**CAVA “TAVOLINI A e B”  
COMUNE DI STAZZEMA  
PROVINCIA DI LUCCA (LU)**

**VARIANTE AL PIANO DI COLTIVAZIONE**

**INTEGRAZIONI  
RELAZIONE GEOMORFOLOGICA,  
GEOLOGICA E IDROGEOLOGICA**

GENNAIO 2025

*Immagine elaborate in ambiente GIS del bacino idrografico sotteso alle cave Tavolini A e B*

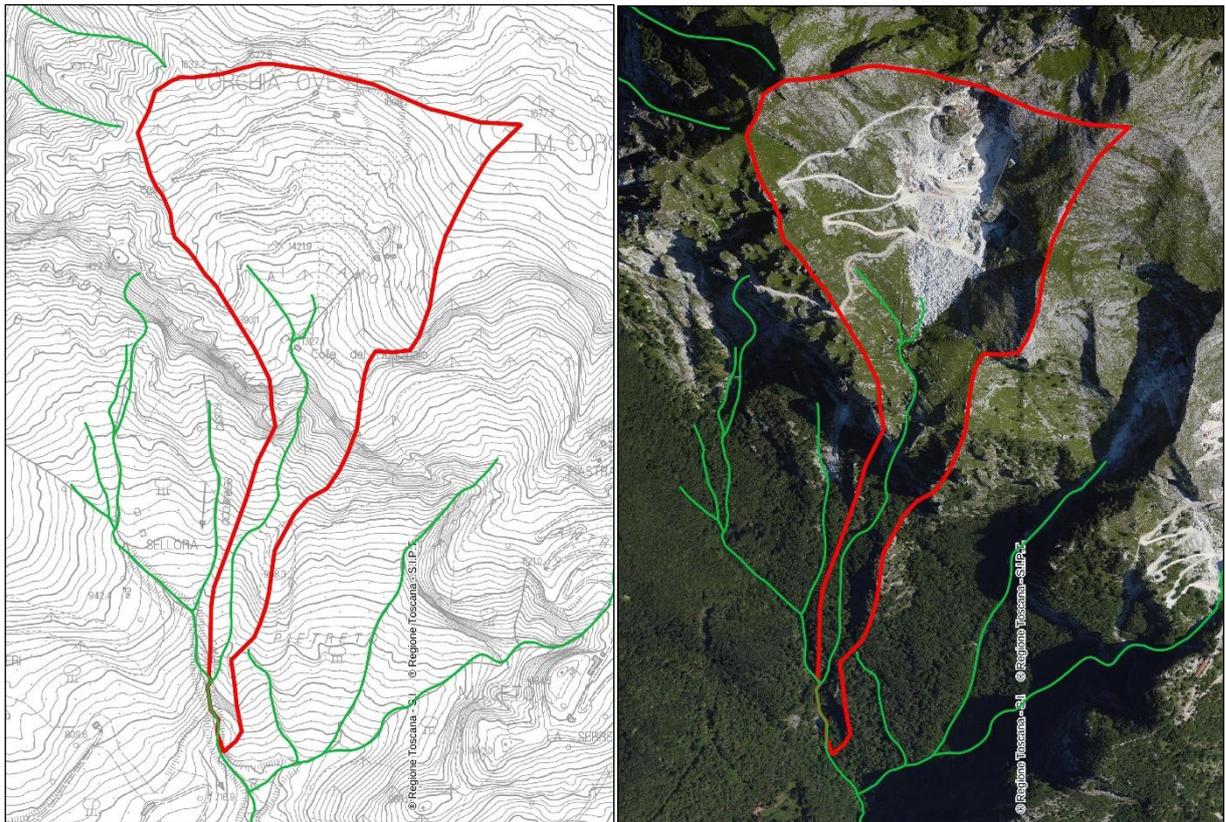
*Data la complessità dell'assetto geologico strutturale e della distribuzione degli acquiferi superficiali e sotterranei presenti, si chiede che gli acquiferi vengano identificati e caratterizzati al fine di contestualizzare e dettagliare le osservazioni riportate nella relazione tecnica e quantificare, se presente, l'effettivo impatto delle opere a progetto sugli acquiferi stessi, approfondendo a scala locale la circolazione sotterranea (con particolare riferimento all'individuazione della direzione dei deflussi sotterranei). Inoltre, una volta caratterizzati gli acquiferi superficiali e sotterranei, dovranno essere individuate idonee misure compensative calibrate sullo stato dei luoghi e il monitoraggio utile a dimostrare il non arreco di danno alla risorsa, sia per gli aspetti quantitativi sia qualitativi.*

Il bacino idrografico sotteso alle cave Tavolini A e B è molto modesto e drena le acque di scorrimento superficiale verso un affluente in sinistra idrografica del Canale del Rio, che si immette a sua volta nel Fosso di Levigliani, che più a valle assume il nome di Canale del Bosco, per poi immettersi nel Fiume Veza (IT09CI\_R000TN138FI) in corrispondenza dell'abitato di Ruosina.

Non è possibile il drenaggio diretto dall'area delle cave Tavolini A e B verso i corpi idrici superficiali Canale del Giardino (IT09CI\_R000TN045FI), Torrente di Cardoso (IT09CI\_R000TN486FI) e Torrente Turrite Secca (IT09\_R019SE756FI).

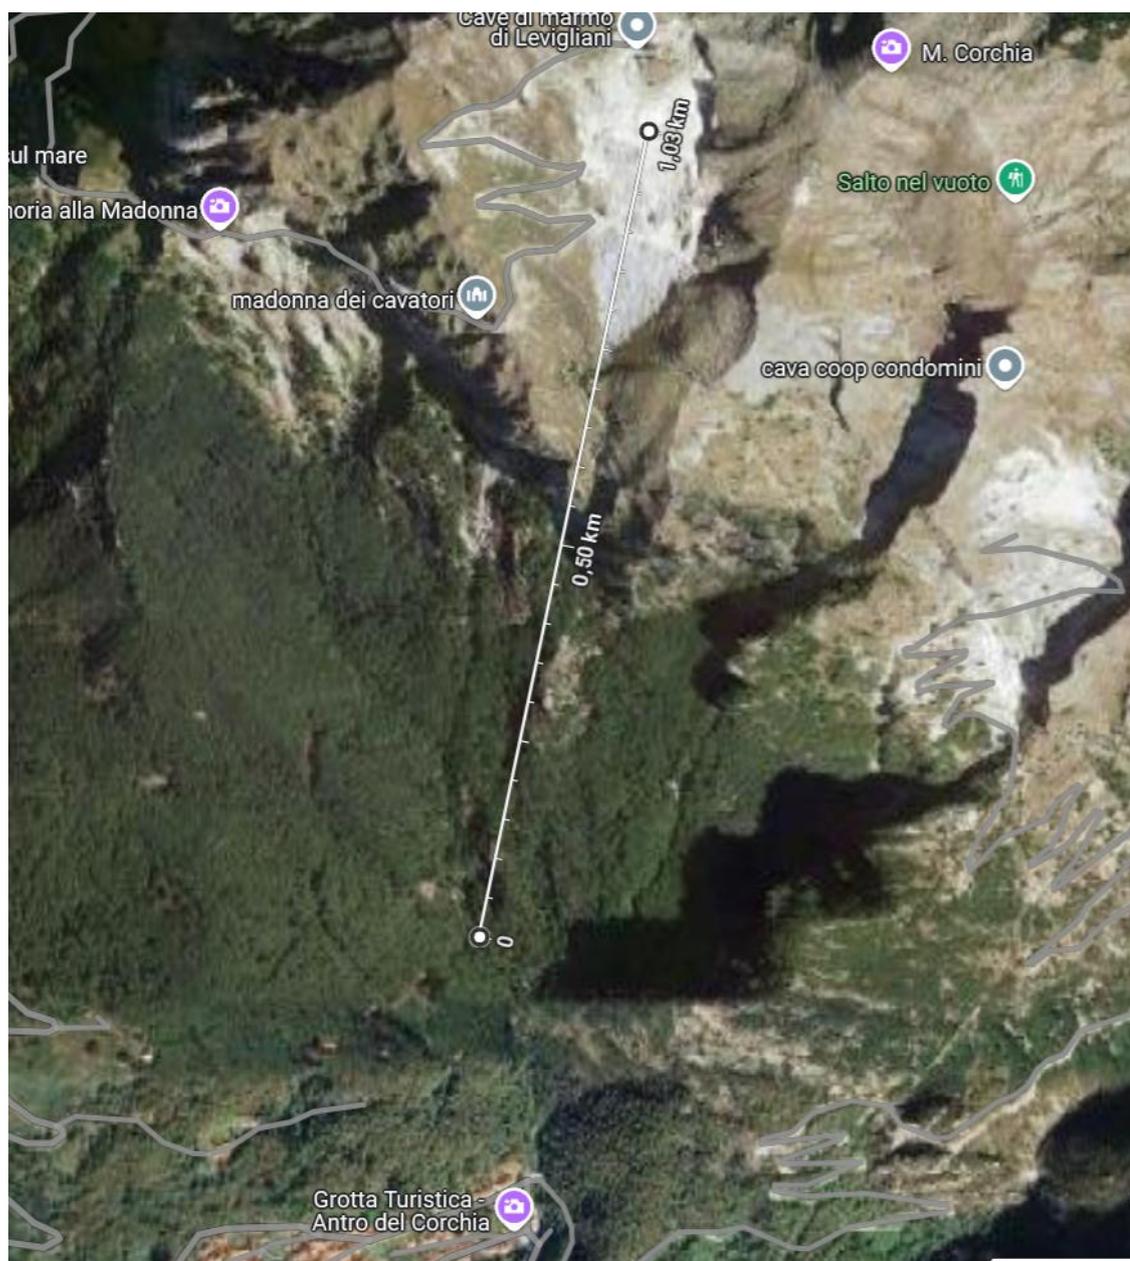
*Si richiede l’integrazione del Piano di monitoraggio ambientale, previsto obbligatoriamente per legge (art. 22 comma 1 lettera e del D.Lgs 152/2006, “lo studio di impatto ambientale contiene almeno le seguenti informazioni: ...e) il progetto di monitoraggio dei potenziali impatti ambientali significativi ...”); il piano di monitoraggio dovrà essere integrato e volto a verificare gli eventuali effettivi impatti dell’attività sulle risorse acqua, suolo e sottosuolo, facendo particolare riferimento ai c.i. superficiali e sotterranei definiti dal PGA; il piano dovrà essere definito, anche con la collaborazione di ARPAT individuando i punti di monitoraggio, le frequenze, i parametri da monitorare e i periodi di esecuzione dello stesso.*

È pertanto possibile suggerire unicamente un punto di prelievo in corrispondenza dell'affluente in sinistra idrografica del Canale del Rio che dal versante della cava entra nel paese di Levigliani (vedi immagine successiva), in particolare un poco a monte della confluenza del reticolo superficiale effimero afferente le cave Piastraio e Piastriccioni posizionate su limitrofo versante e già oggetto di altro piano di monitoraggio depositato. Questo canale presenta acque solo in caso di precipitazioni, ma può essere attrezzato per prelievi da eseguirsi nella fase di morbida successiva l'iniziale evento atmosferico. Se è vero che il punto di campionamento è al di sotto della cava, è altresì vero che la cava ha una stagionalità operativa, ovvero chiude nel periodo rigido invernale quando in quota nevicata o ghiaccia. Pertanto in tale periodo, dopo almeno 2-3 settimane di fermo si può ritenere che un prelievo e l'analisi delle acque a seguire eventi piovosi sia sufficientemente rappresentativo di uno stato a nullo o minimo disturbo conseguente l'attività. Questo campionamento può quindi confrontarsi con un campionamento eseguito nel medesimo approccio (fase di morbida dopo evento piovoso) nel periodo di attività della cava, ad esempio in stagione autunnale.

Tecnico incaricato del campionamento	Tecnico o laboratorio accreditato in modo conforme a quanto richiesto dalla UNI CEN EN ISO 17025.
Frequenza del campionamento	n.2 campionamenti annuali: n. 1 in periodo invernale con cava ferma da almeno 2 settimane (dopo evento piovoso) n. 1 in periodo inizio autunno (15 settembre – 15 ottobre, dopo evento piovoso)
Durata del campionamento	Fino ad 1 anno successivamente alla cessazione delle operazioni di coltivazione
Enti a cui inviare i risultati analitici	Parco Regionale Alpi Apuane ARPAT
Modalità invio di dati	A mezzo PEC
Frequenza di invio dei risultati	2 volte all'anno
Responsabile del monitoraggio	Coop. Condomini Lavoratori Levigliani a rl
